H27-B-2 深度133.75~133.92m 最新活動面の走向・傾斜 (No.77) に基づき条線方向 (No.78) を変更

**1. 変更内容、理由及び断層連続性評価への影響**

H27-B-2 深度134.15~134.23m 最新活動面の走向・傾斜 (No.79) を変更

図4 最新活動面と走向・傾斜、条線の関係図

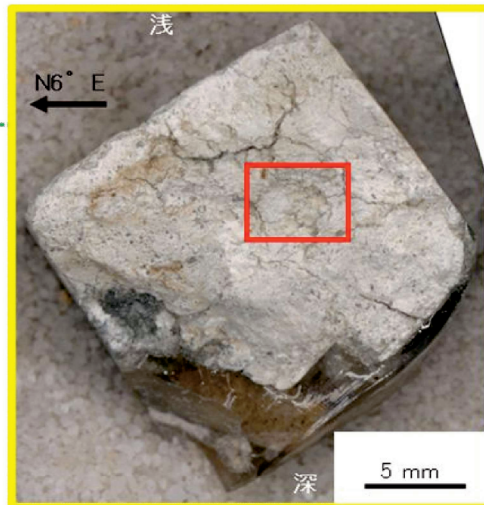
- H27-B-2孔 深度133.75mの断層面の走向・傾斜はN6°E84°Eであり、22Lの条線が認められる。

・前頁の図3に、計測した条線値を走向・傾斜等を用いて補正したレイクを赤線で表示している。  
 ・下盤側から最新活動面を見た模式図のため、レイクがR方向に描かれているが、数値は上盤側から見た22Lとなる。

**2. 変更箇所**

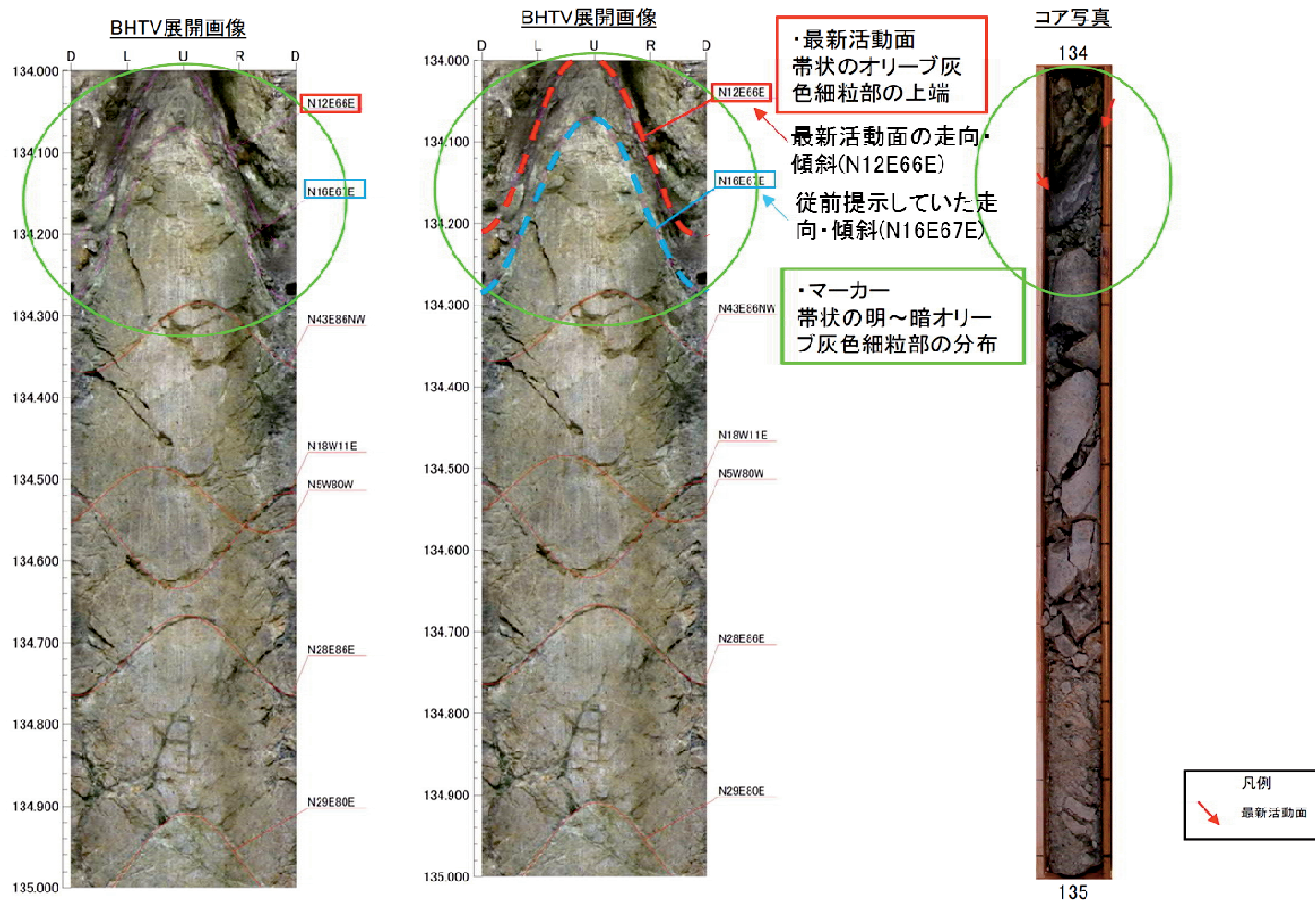
・走向・傾斜をN12E66Eに変更 (No.79)

【理由】再観察の結果、破碎部の最新活動面の走向・傾斜はN12E66Eと判断した。

・条線方向を82Lに変更 (No.80)

【理由】走向・傾斜の変更 (No.79) により、基準方位が変わることに伴う変更

- a 走向・傾斜の記載を「N12E66E」に変更 (No.79)
- b 条線方向の記載を「82L」に変更 (No.80)
- c 見直し後の走向・傾斜、条線方向に基づく図に変更 (No.79,80)

図2 H27-B-2孔を通る断面図(模式図)

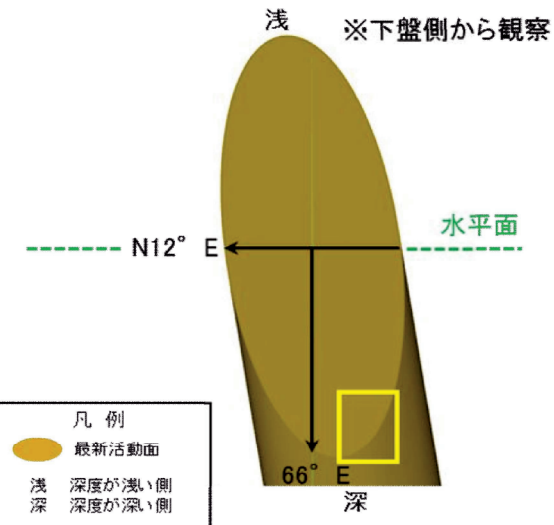
H27-B-2 深度134.15~134.23m 最新活動面の走向・傾斜 (No.79) に基づき条線方向 (No.80) を変更

- H27-B-2孔 深度134.15mの断層面の走向・傾斜はN12°E 66°Eであり, 条線観察は下盤側から実施している。

- ボーリング(掘進方向S65° E, 傾斜45°)と破砕部(走向・傾斜N12° E66° E)をボーリング孔沿いの断面図で示すと左図のようになる。
- ボーリング孔の浅い側が下盤, 深い側が上盤となる。

図4 最新活動面と走向・傾斜、条線の関係図

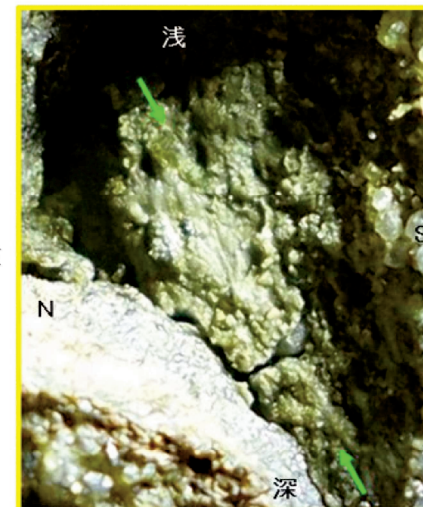
H27-B-2 深度134.15~134.23m 最新活動面の走向・傾斜 (No.79) に基づき条線方向 (No.80) を変更

- H27-B-2孔 深度134.15mの断層面の走向・傾斜はN12°E 66°Eであり、82Lの条線が認められる。

- ・前頁の図3に、計測した条線値を走向・傾斜等を用いて補正したレイクを赤線で表示している。
- ・下盤側から最新活動面を見た模式図のため、レイクがR方向に描かれているが、数値は上盤側から見た82Lとなる。
